„II/115 hr. m. Prahy - Lety, rekonstrukce 1. úsek - oblast Černošice“

Odvodnění komunikace, 1.úsek- kanalizace

Změnový list

Iniciátor Změny: Zhotovitel
Předmět Změny: Výústní objekt

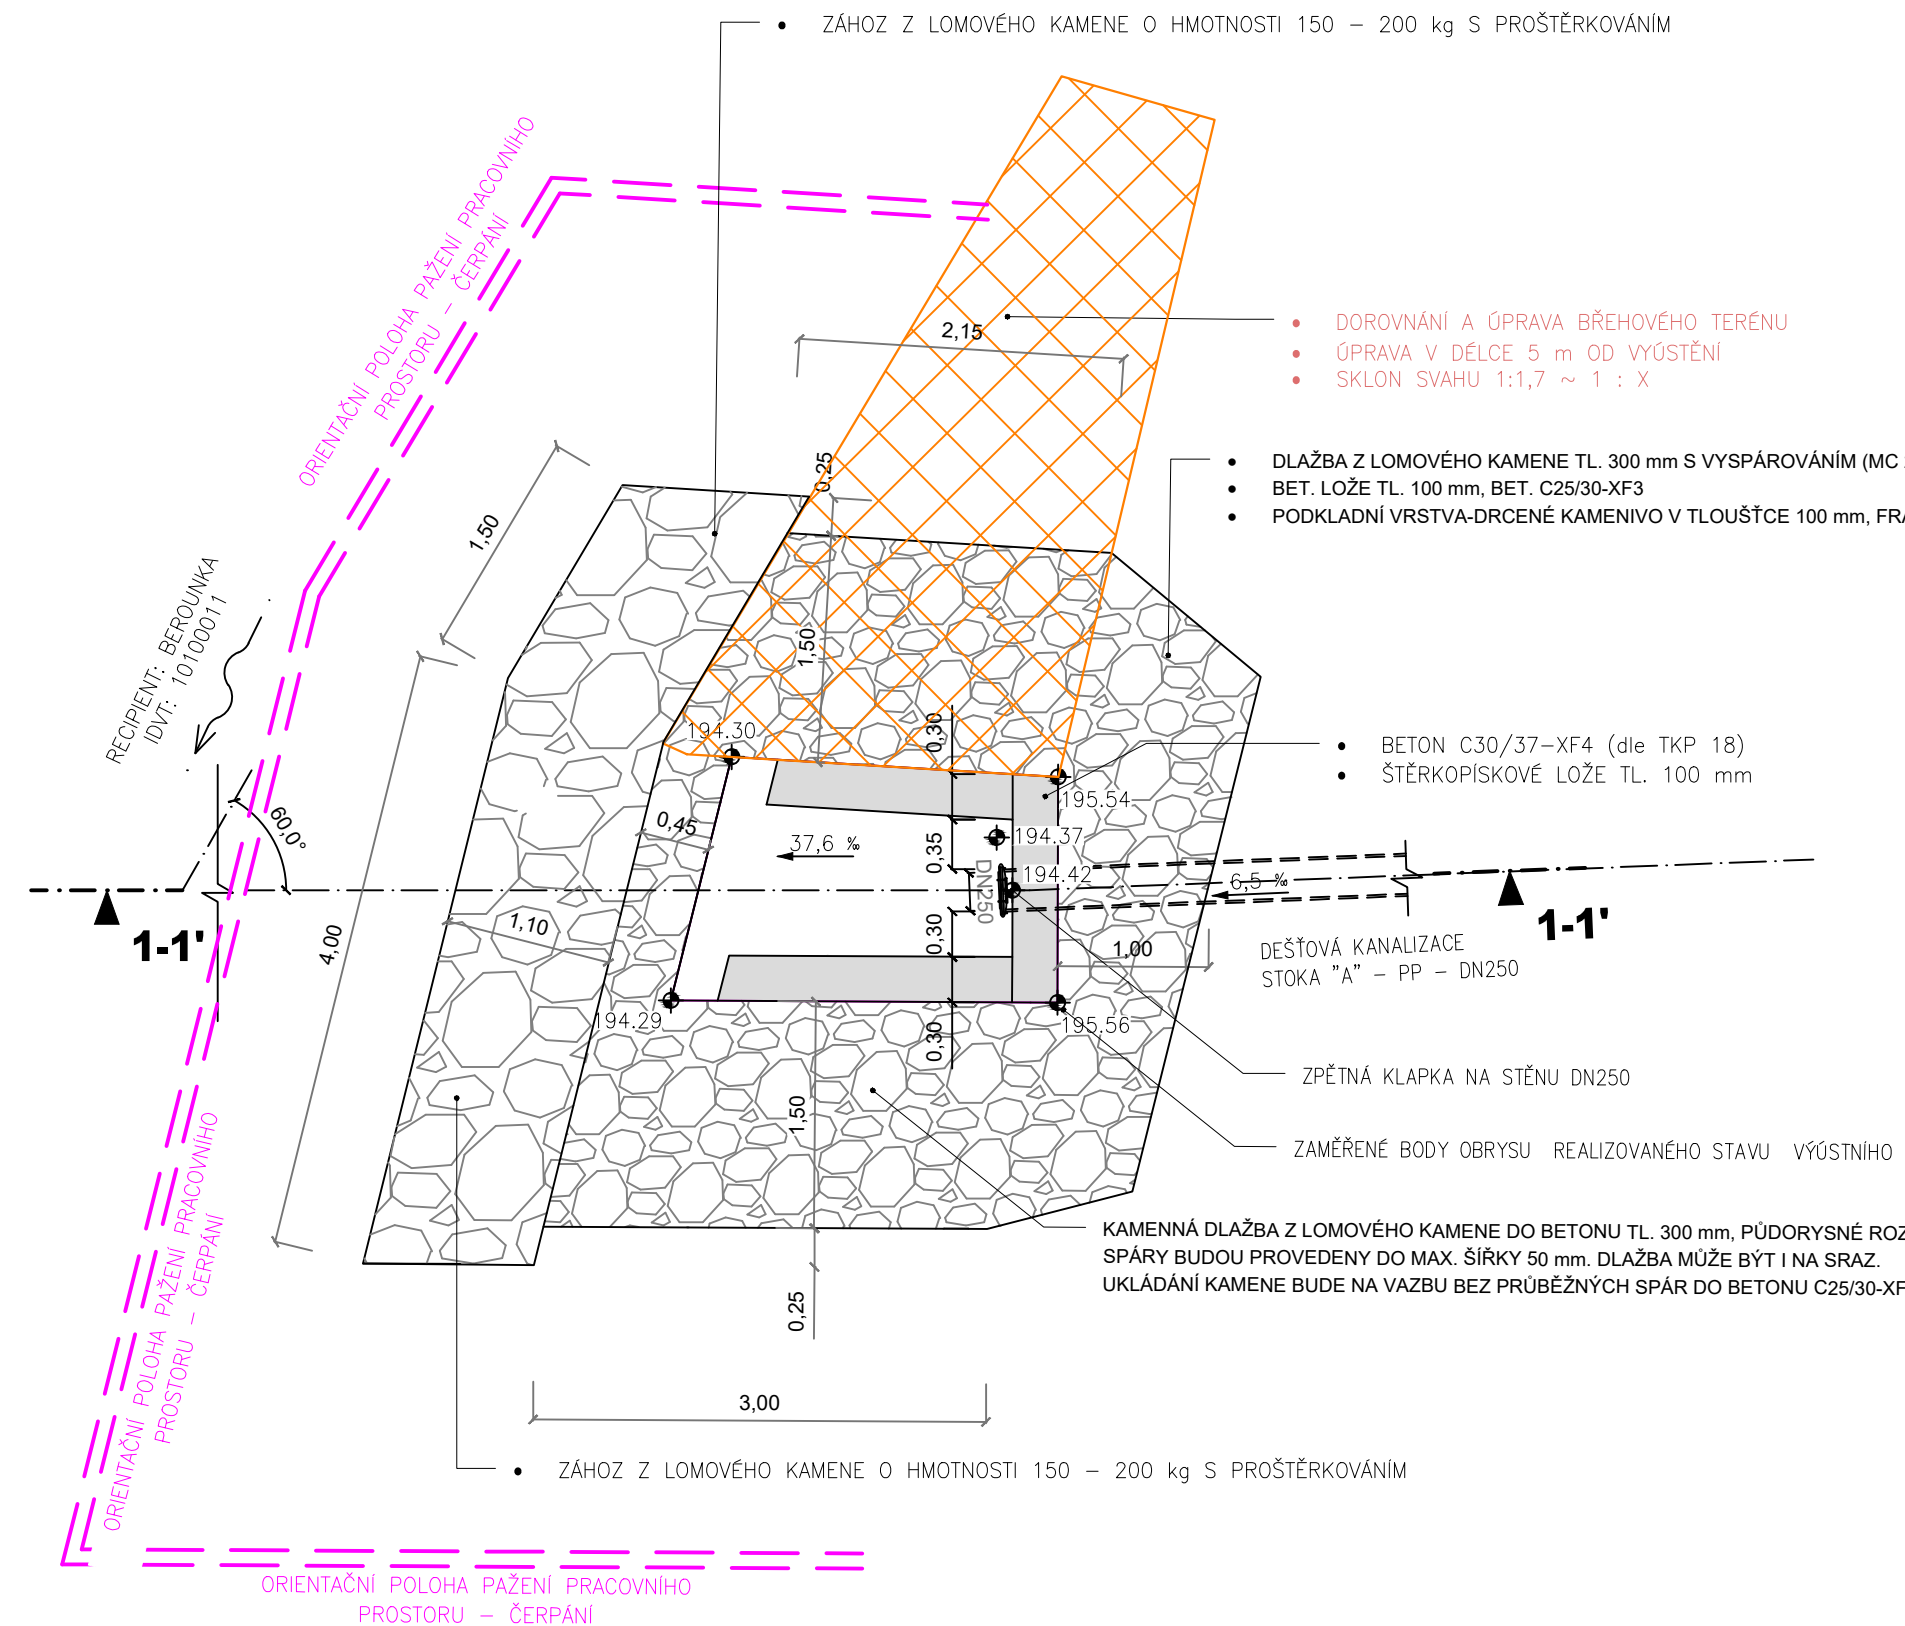
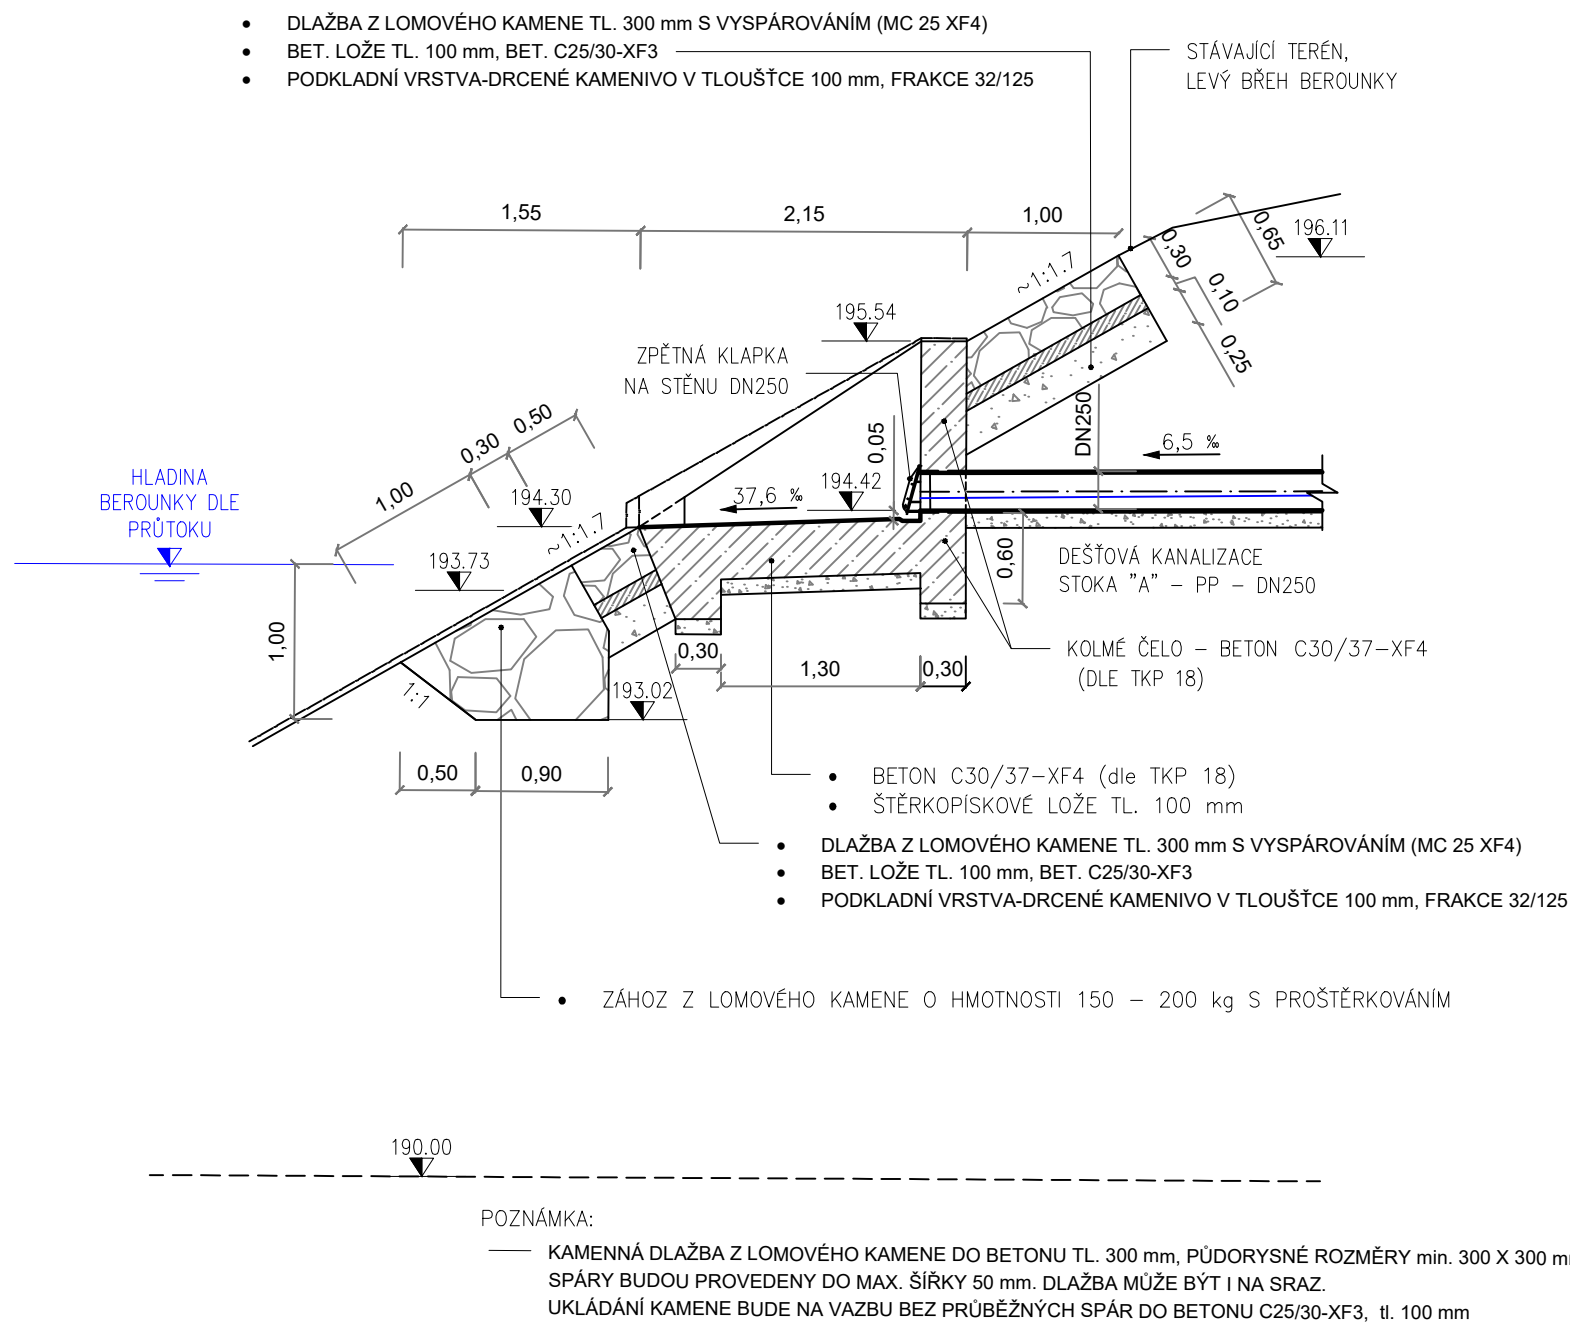
Specifikované změny uvedené v ZBV č.7 vznikly v návaznosti na požadavek zástupce povodí Vltavy na základě skutečností zjištěných v průběhu výstavby jako reakce na nutné doplňkové zvýšení ochrany břehové části toku v místě VO. Upřesnění řešení prováděné části výtokového objektu bude provedeno dle aktualizované přílohy D.1.3.1.7 Výústní objekt odsouhlasené správcem toku (VPL).

Změna zahrnuje zejména provedení ochranného pásu z kamenné dlažby z lomového kamene osazeného do betonového lože osazeného kolem již realizované betonové části výústního objektu spolu se záhozem z lomového kamene s proštěrkováním pod prahem výústního objektu.

01	10/2024	Úprava opevnění VO dle připomínek PVL	LTa	DCi
Č.	Datum	Popis	Vypracoval	Schválil
REVIZE
